Identifikátor	2isxv6kt
Kód kola	OVP MPP

Připomínkování Metropolitního plánu hl. m. Prahy

5.01 Bohdalec - Slatiny - brownfield Strašnice

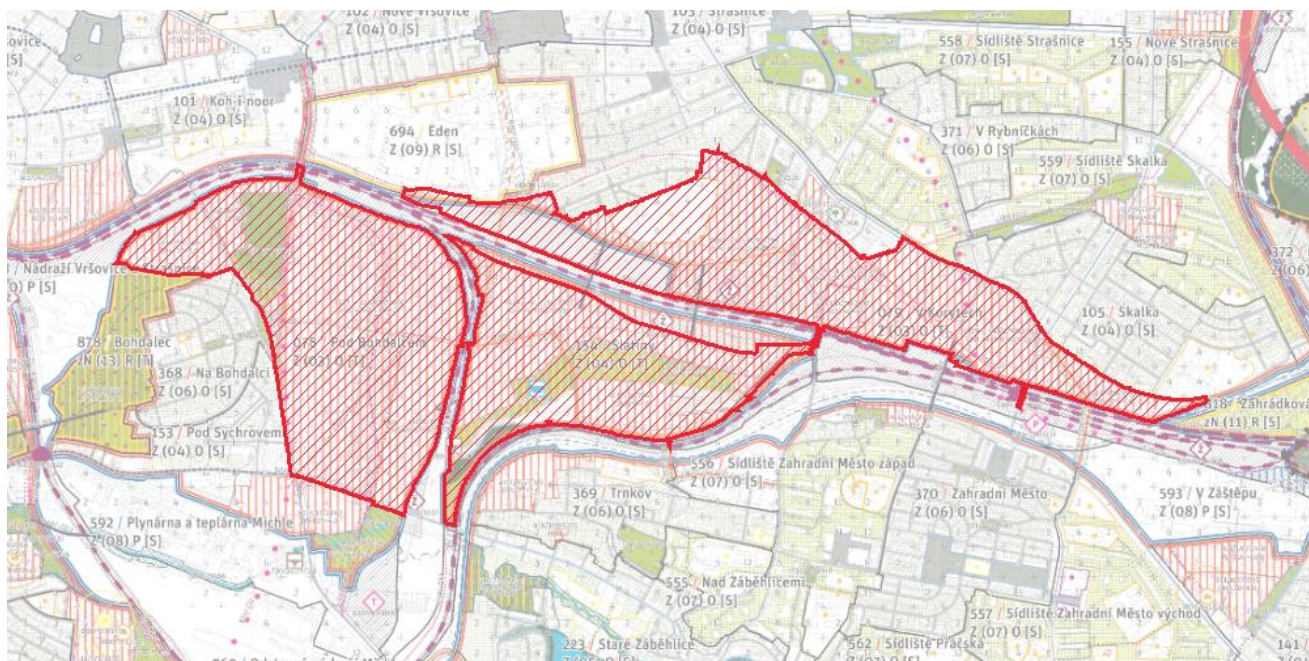
Text vyjádření: Požadujeme zpracování návrhu územní studie Bohdalec - Slatiny, viz odůvodnění.

Text zdůvodnění: MČ Praha 10 podporuje vznik územní studie zadávané Odborem územního rozvoje MHMP na základě dokončené Prověřovací urbanistické studie Bohdalec-Slatiny (jakub cigler architekti, 2024) a její následné zapracování do územně plánovací dokumentace. Rozvojovými prioritami MČ jsou v souvislosti s přípravou ÚS následující:

- 1) existence Drážní promenády, kdy v rámci podkladové studie je patrná její kolize s výtažnou kolejí v západní části ONS. Zásadním požadavkem MČ Praha 10 nadále zůstává, aby byla Drážní promenáda realizována dle platného územního rozhodnutí a poté, ve vzdálené budoucnosti při výstavbě ONS, bylo kritické místo pouze upraveno do vzájemného souladu;
- 2) umožnění budoucího přestřešení dílčích částí ONS, kdy v rámci podkladové studie je patrný diametrální rozdíl v městotvornosti ONS,

3) zajištění vícenásobné severojižní prostupnosti ONS, a to systémem lávek a mostů, kdy jedním ze základních cílů tohoto podkladu i chystané územní studie by mělo být zejména překonávání liniových bariér, které v dlouhodobém historickém kontextu dotčené území poškozují;

4) kultivaci ulice V Korytech, a to tak, aby byl navržen její městský charakter se zástavbou, která ji bude lemovat a bude doplněna živým parterem. Alternativní řešení (stávající poloha ulice X nové trasování) doporučujeme nadále rozvíjet a prověřit v rámci zpracování územní studie. Rozvojové priority MČ jsou dále definovány v Memorandu o spolupráci při přípravě výstavby vysokorychlostní trati RS 1 na území MČ Praha 10, které je vyústěním dlouhodobé spolupráce mezi MČ Praha 10, Hl. m. Prahou (HMP) a Správou železnic, s.o. (SŽ) a současně projevem společné vůle usilovat o koordinovaný urbanistický rozvoj území Bohdalec-Slatiny, včetně realizace strategických projektů v tomto území. Memorandum bylo schváleno RHMP usnesením č. 2249 ze dne 6. 10. 2025 a byl souhlasně projednán na Výboru pro životní prostředí ZMČ Praha 10 dne 13. 10. 2025. Memorandum zakotvuje následující společné teze:

5.02 Bohdalec - Slatiny - průběh komunikace a křižovatka

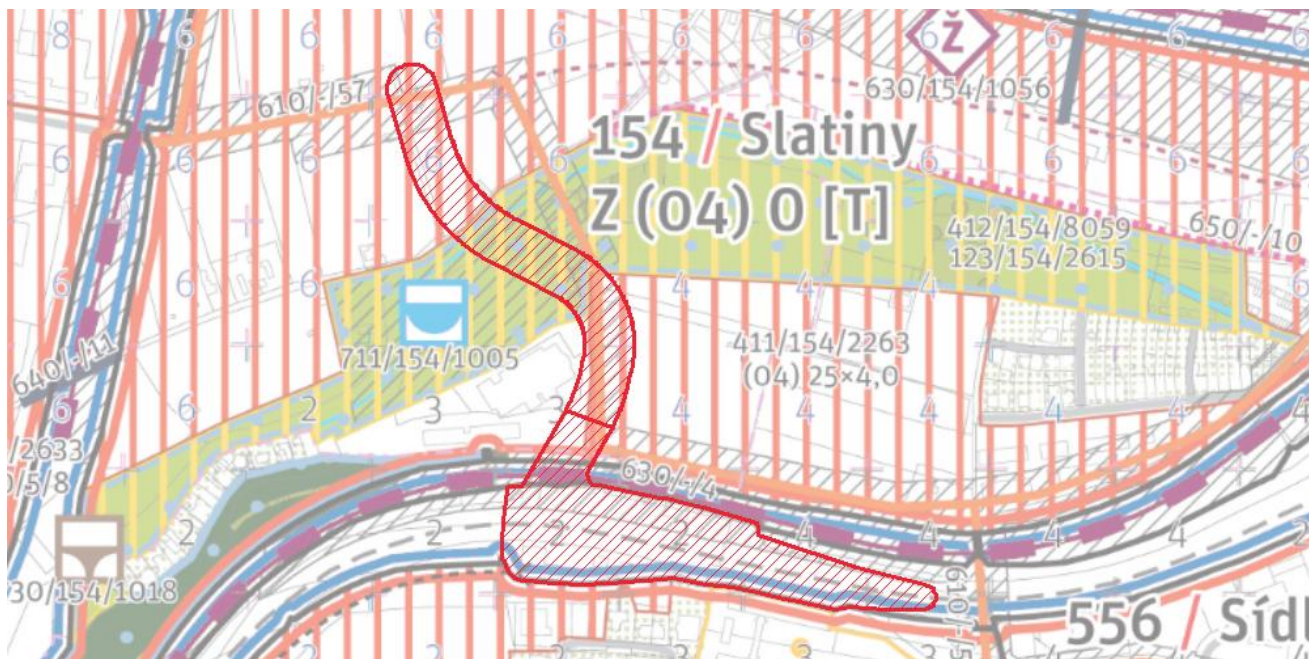
Text vyjádření: Priority MČ vyjádřeny v připomínce 5.01.

5.03 Bohdalec - Slatiny - průběh komunikace II

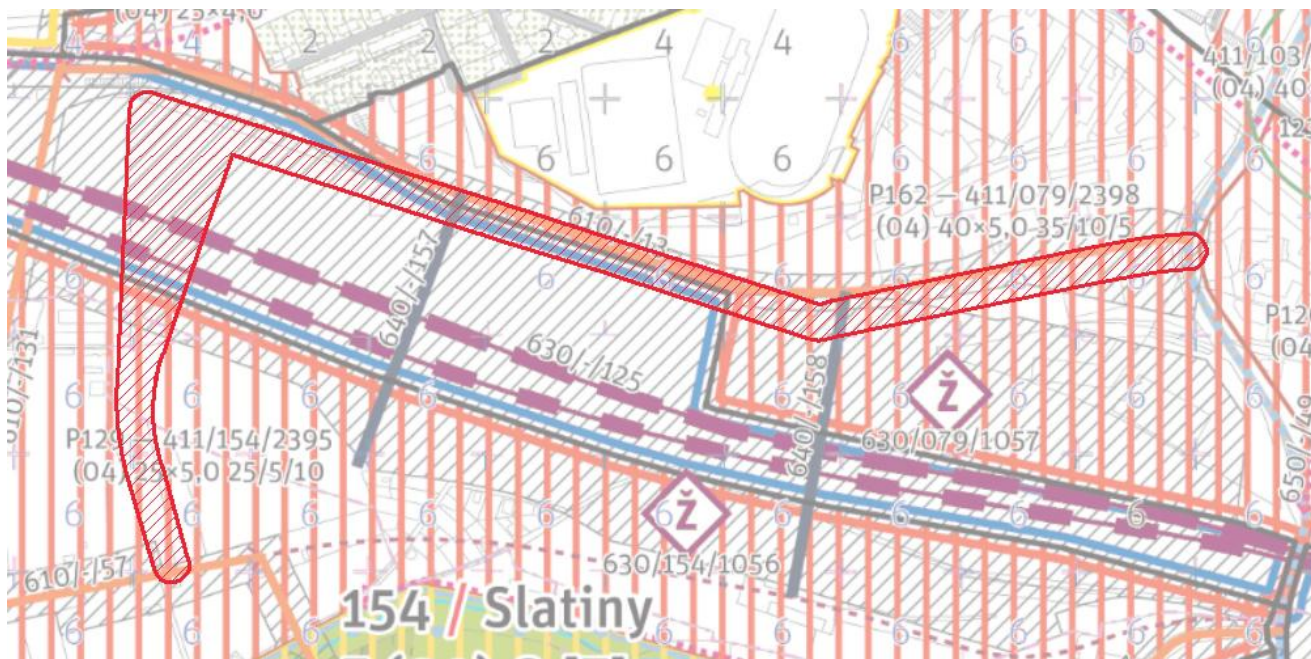
Text vyjádření: Priority MČ vyjádřeny v připomínce 5.01.

5.04 Bohdalec - Slatiny - odstavné koleje

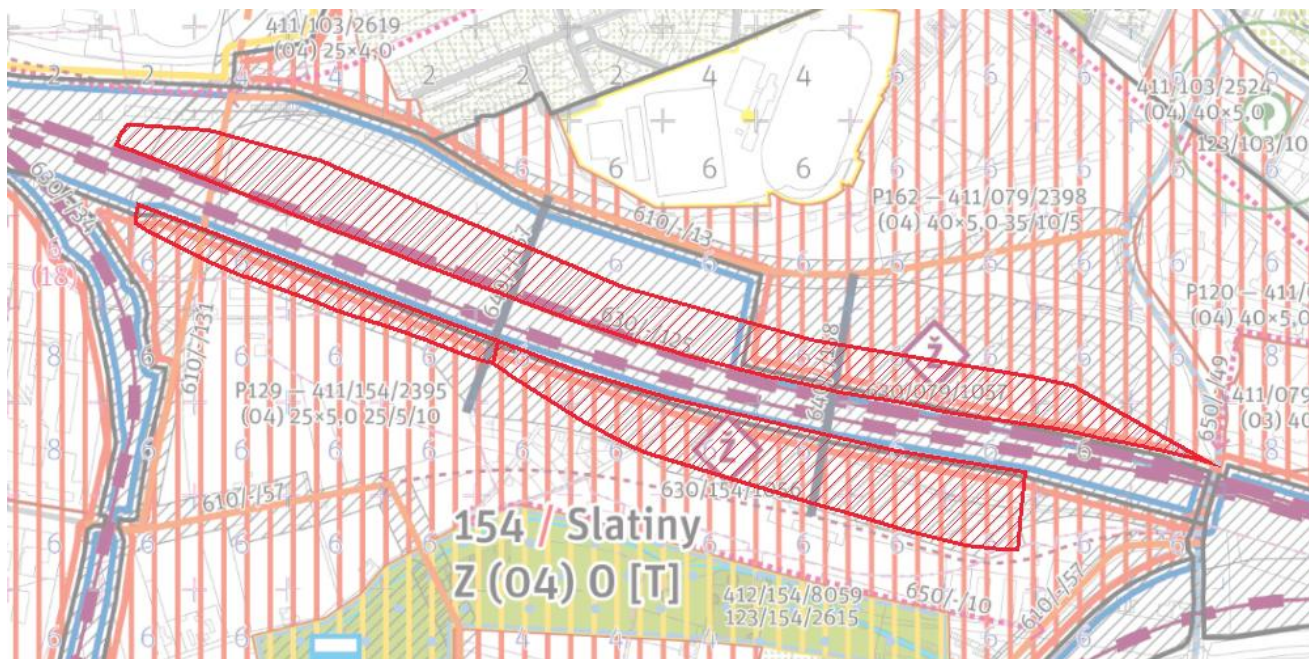
Text vyjádření: Priority MČ vyjádřeny v připomínce 5.01.

5.05 Bohdalec - Slatiny - koeficienty zastavění Slatiny

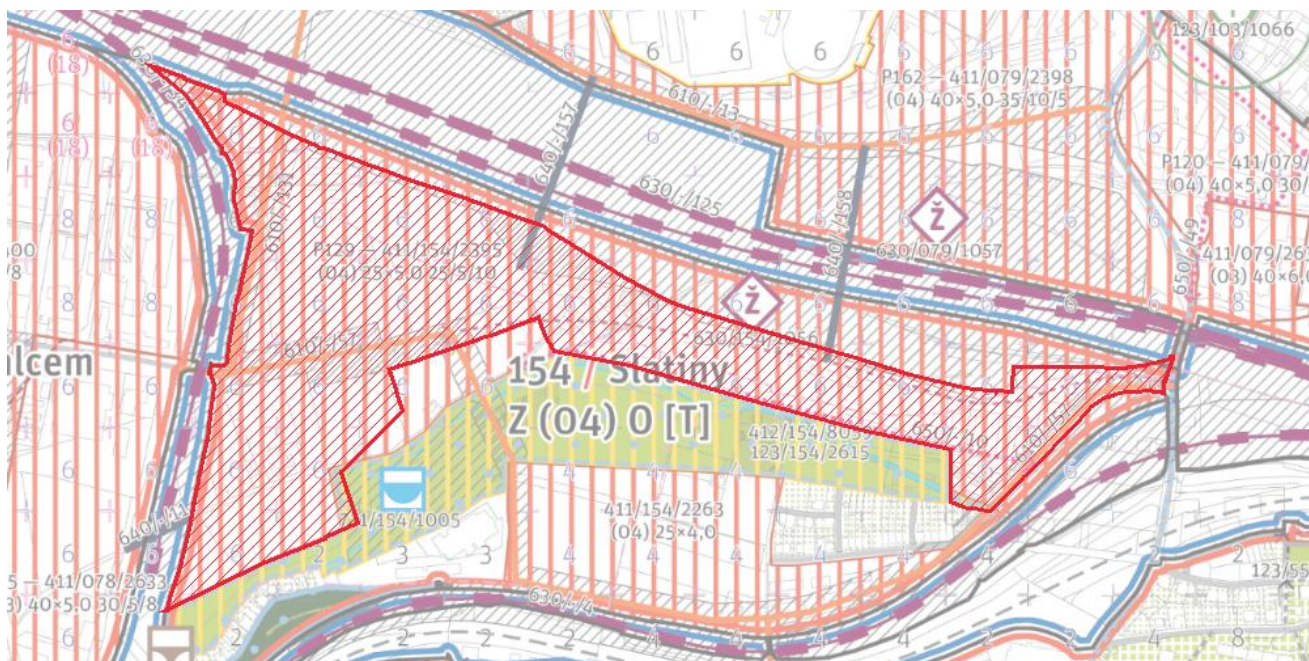
Text vyjádření: Priority MČ vyjádřeny v připomínce 5.01.

5.06 Bohdalec - Slatiny - koeficienty zastavění V Korytech

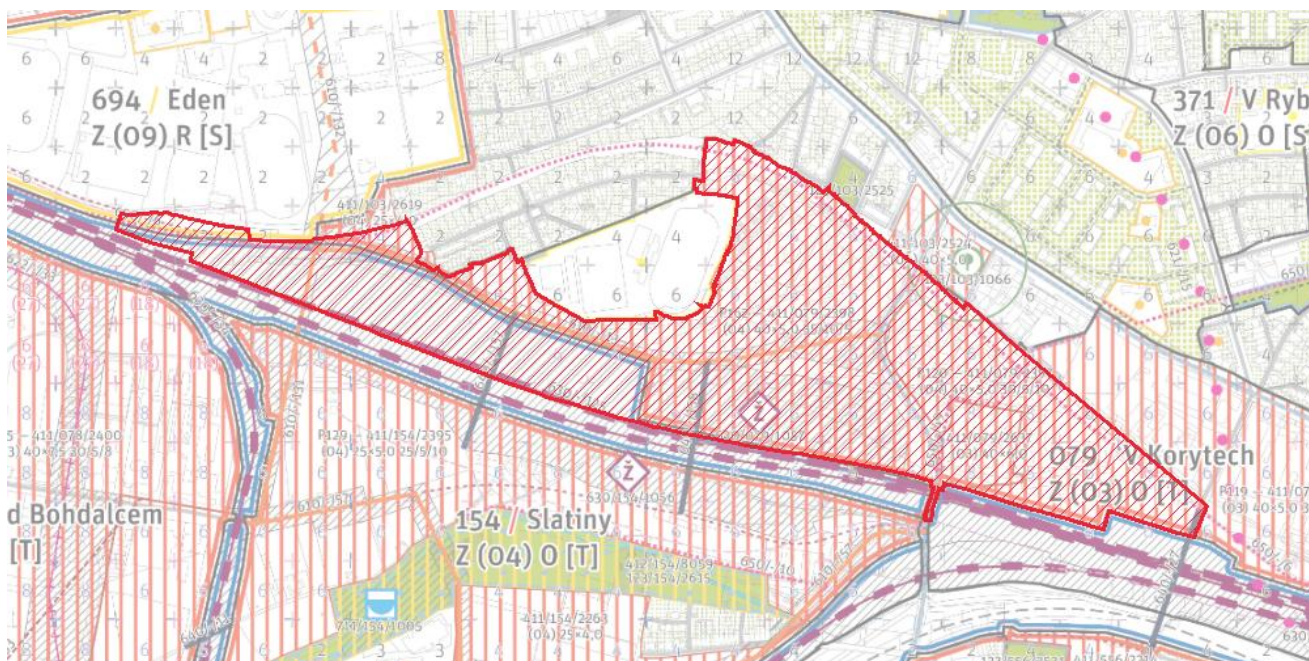
Text vyjádření: Priority MČ vyjádřeny v připomínce 5.01.

5.07 Bohdalec - Slatiny - hranice parku

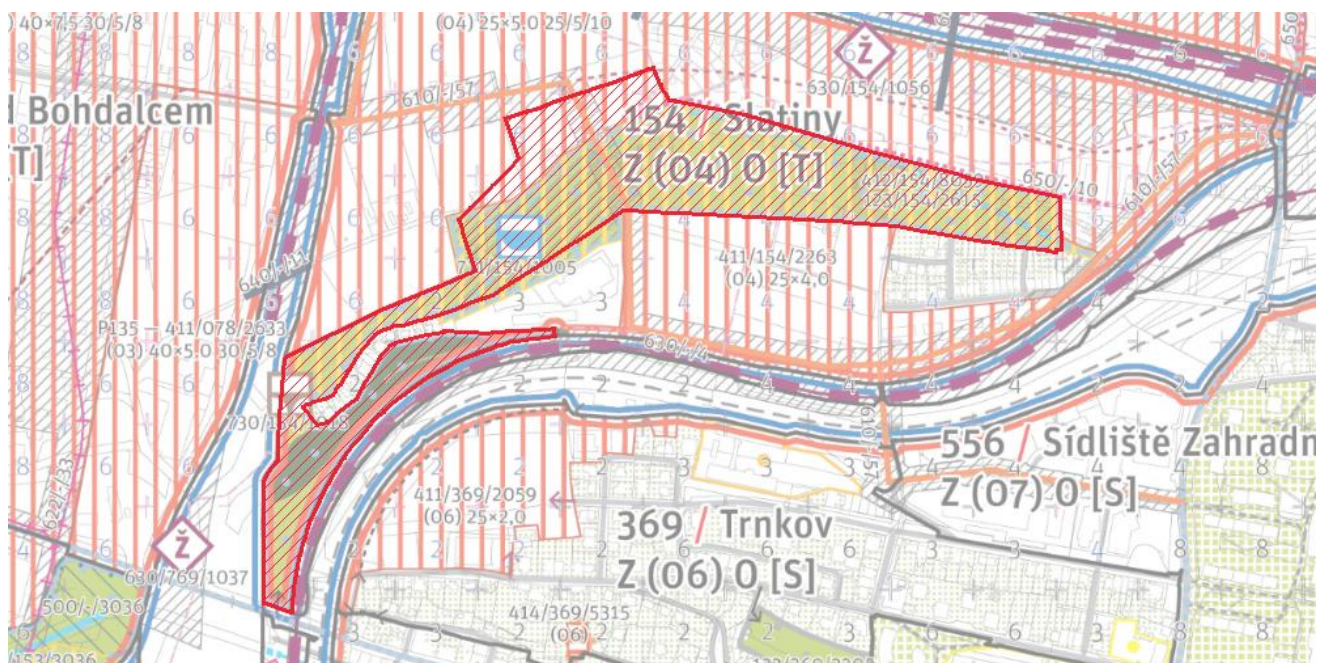
Text vyjádření: Priority MČ vyjádřeny v připomínce 5.01.

5.08 Bohdalec - Slatiny - charakter parku

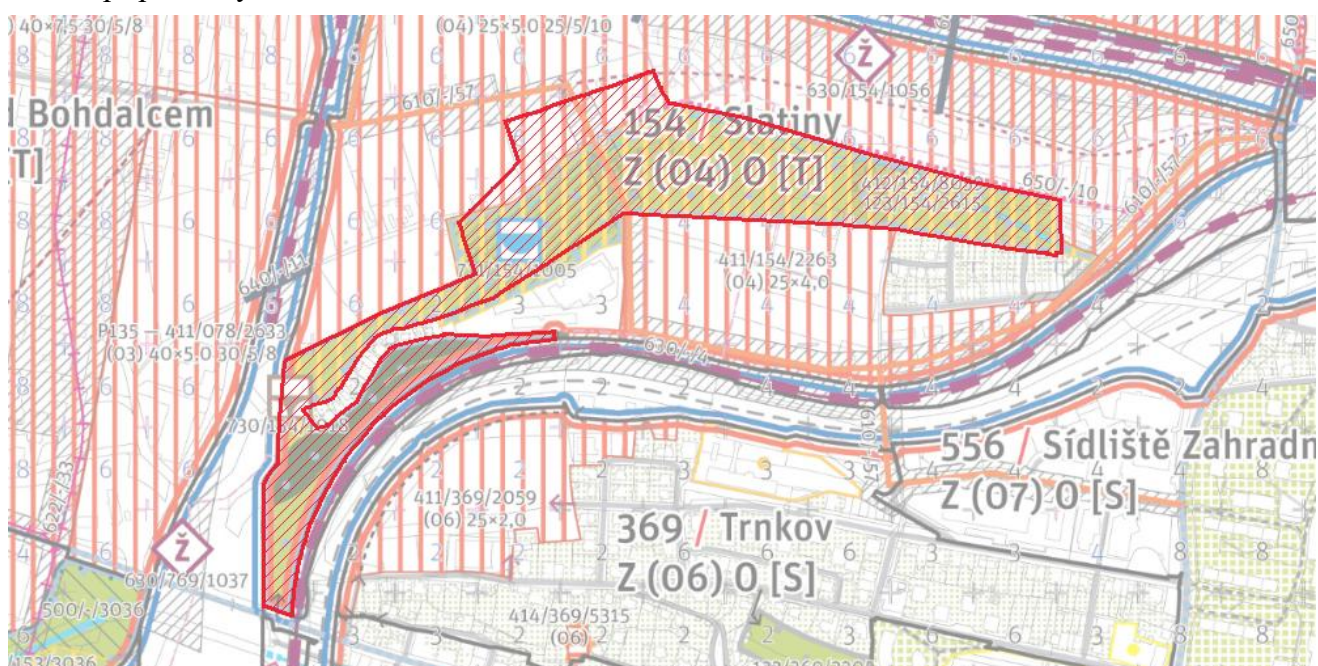
Text vyjádření: Požadujeme zvážit zařazení příslušných oblastí lokálního parku 123/154/2615 Sady na Slatinách do kategorie Městská přírodní plocha.

Text zdůvodnění: Nad rámec této připomínky nadále požadujeme zohlednit biologický průřez oblasti Na Slatinách z roku 2018 a na jeho základě zvážit zařazení příslušných oblastí lokálního parku 123/154/2615 Sady na Slatinách do kategorie "Městská přírodní plocha". Vše s ohledem na VKP (významný krajinný prvek) Slatinský potok a jeho údolní nivu, které jsou VKP ze zákona, dle 114/1992 Sb. na ochranu přírody a krajiny.

5.09 Bohdalec - Slatiny - spojení dle GVP

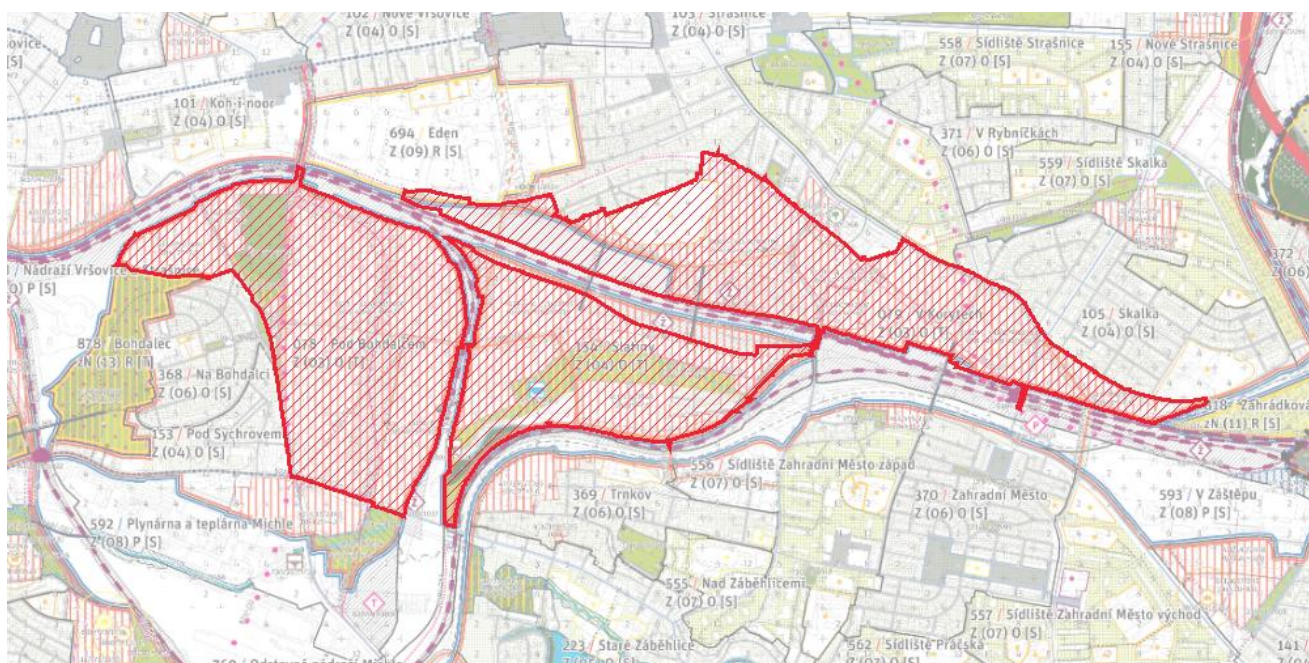
Text vyjádření: Priority MČ vyjádřeny v připomínce 5.01, úkolem připravované ÚS bude soulad s GVP.

5.11 Bohdalec - Slatiny - výšková regulace - věž

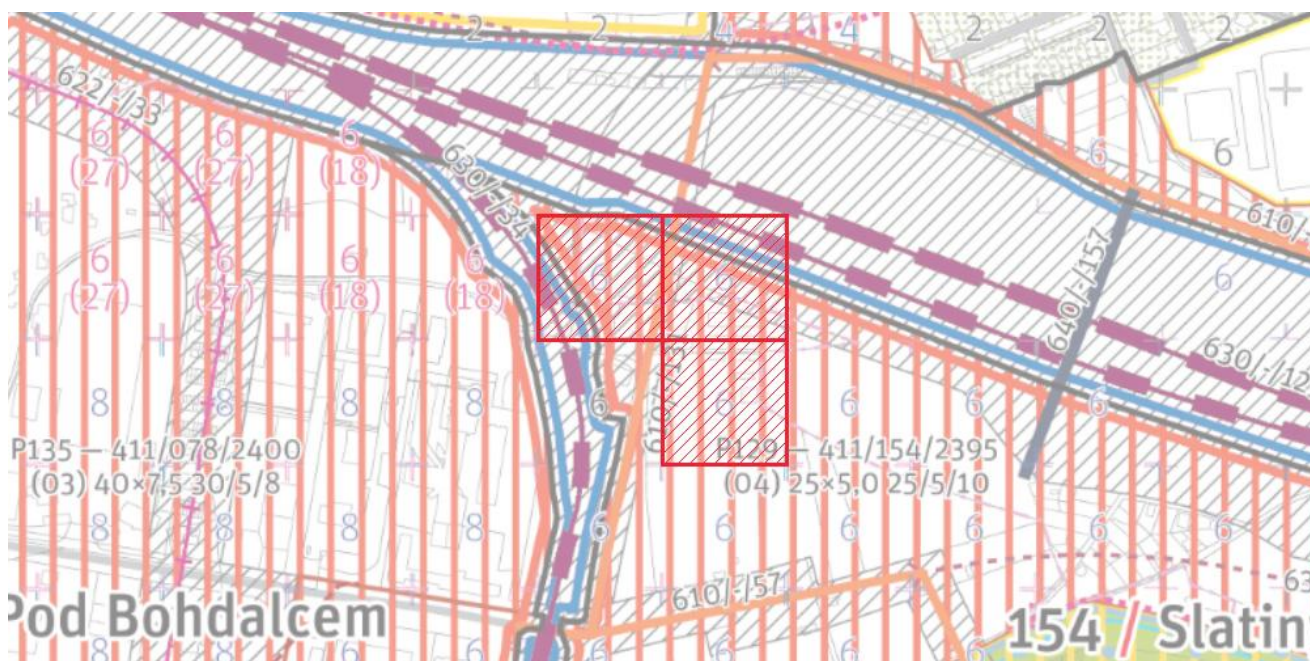
Text vyjádření: Priority MČ vyjádřeny v připomínce 5.01.

5.10 Bohdalec - Slatiny - výšková regulace - Slatiny

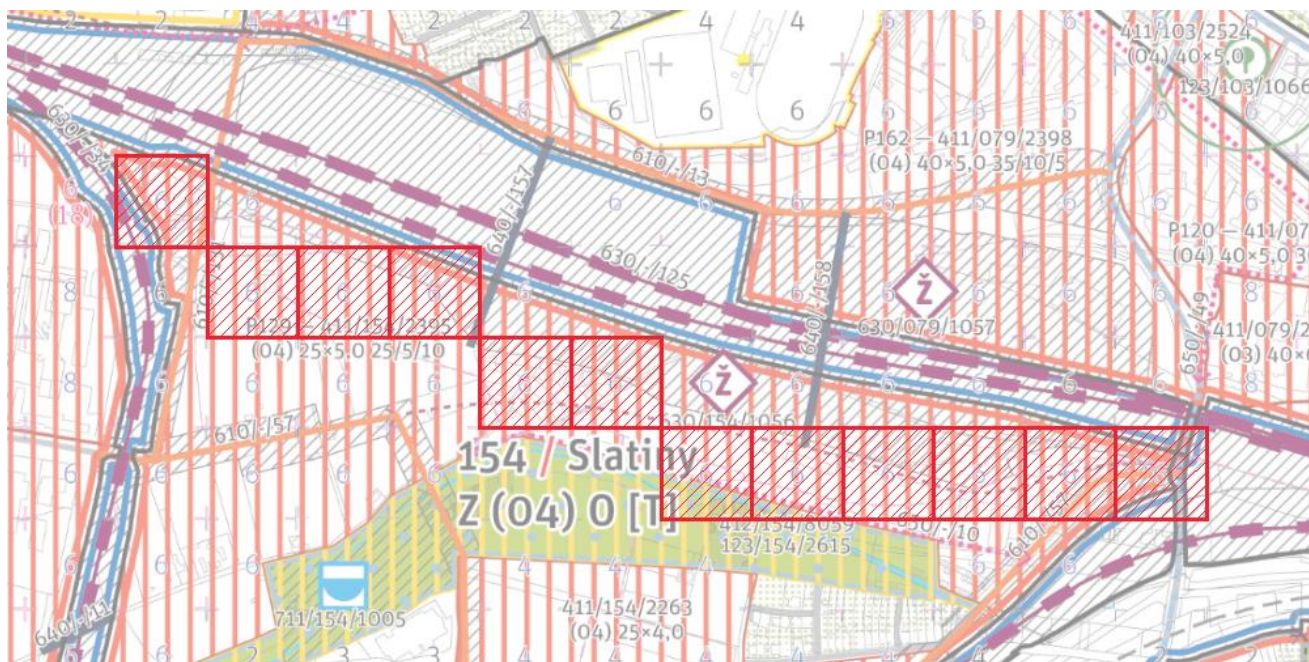
Text vyjádření: Priority MČ vyjádřeny v připomínce 5.01.
